Referanser:  
Dykkar:  
Vår: 15/4179 - 15/38011

## Svar vedkomande plassering av kloakkreinseanlegg - gbnr 99/18 Våge

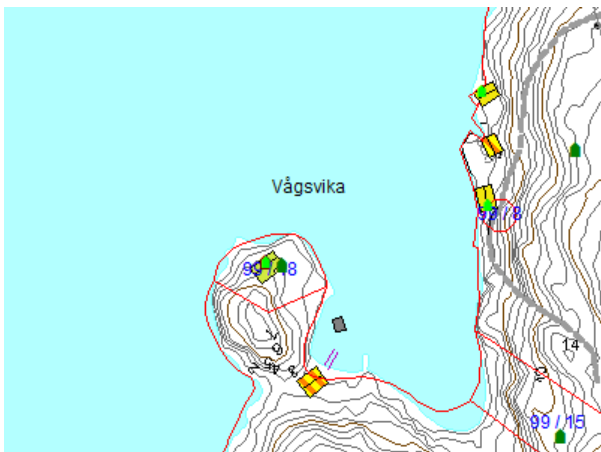
Leidningen skal såleis liggja minimum 50 meter ut frå holmen som vist på kartutsnittet. Endeleg plassering av leidning skal sendast kommunen før arbeida tek til.

«Utsleppsleidningen i sjø skal førast ut av Vågsvika slik at utsleppspunktet ligg på 20 meter djupne og minimum 50 meter ut frå holmen som omsluttar vika. Leidningen skal i tillegg førast så langt ut i Fjellangervågen at badeplassen ved Vågseidestranda ikkje vert påverka av utsleppet. Revidert situasjonskart som viser endeleg plassering av utsleppsleidningen skal sendast kommunen før arbeidet tek til. «
